## 改善箇所説明図

### 基準不適合発生箇所

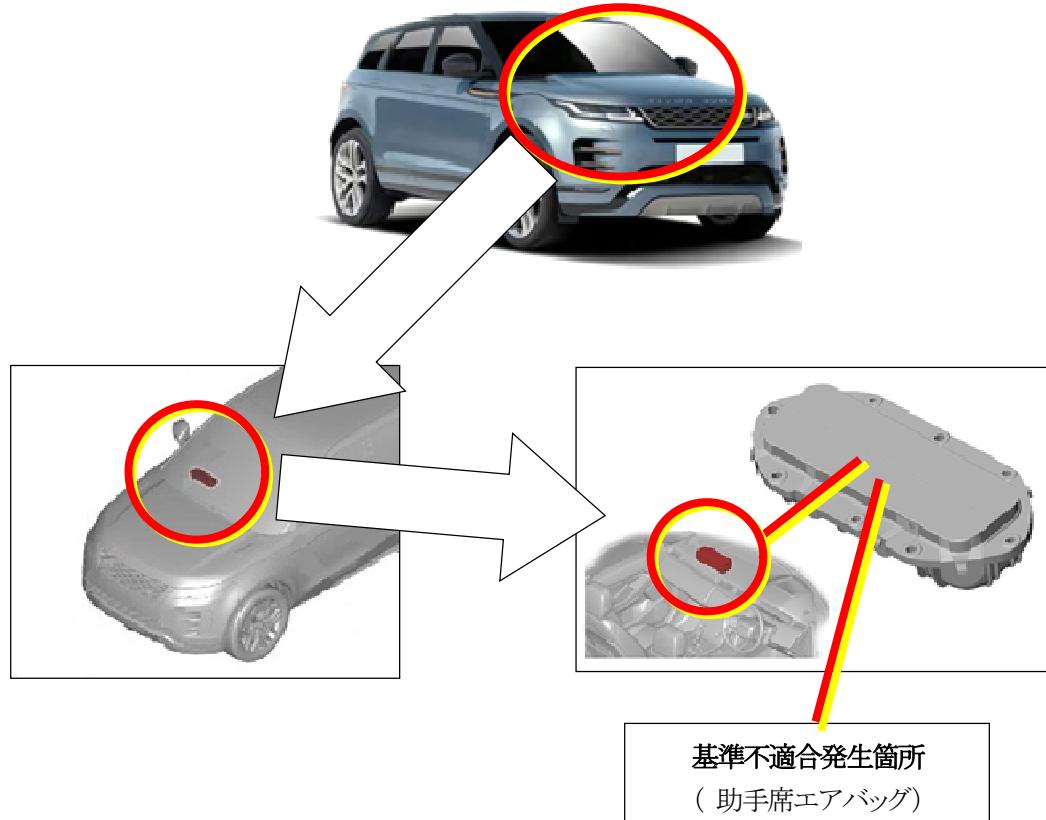
助手席エアバッグにおいて、製造工程が不適切なため、適切に折り畳まれずに収納されているものがある。そのため、衝突時にエアバッグが正しく展開されずに破れ、本来の展開とは異なり、乗員を完全に保護できないおそれがある。または、高温ガスが漏れ出して乗員に火傷を負わせるおそれがある。

全車両、当該エアバッグを良品に交換する。

識別：助手席ドアのボディ側上部、ドアヒンジボルトに白ペイントを塗布する。
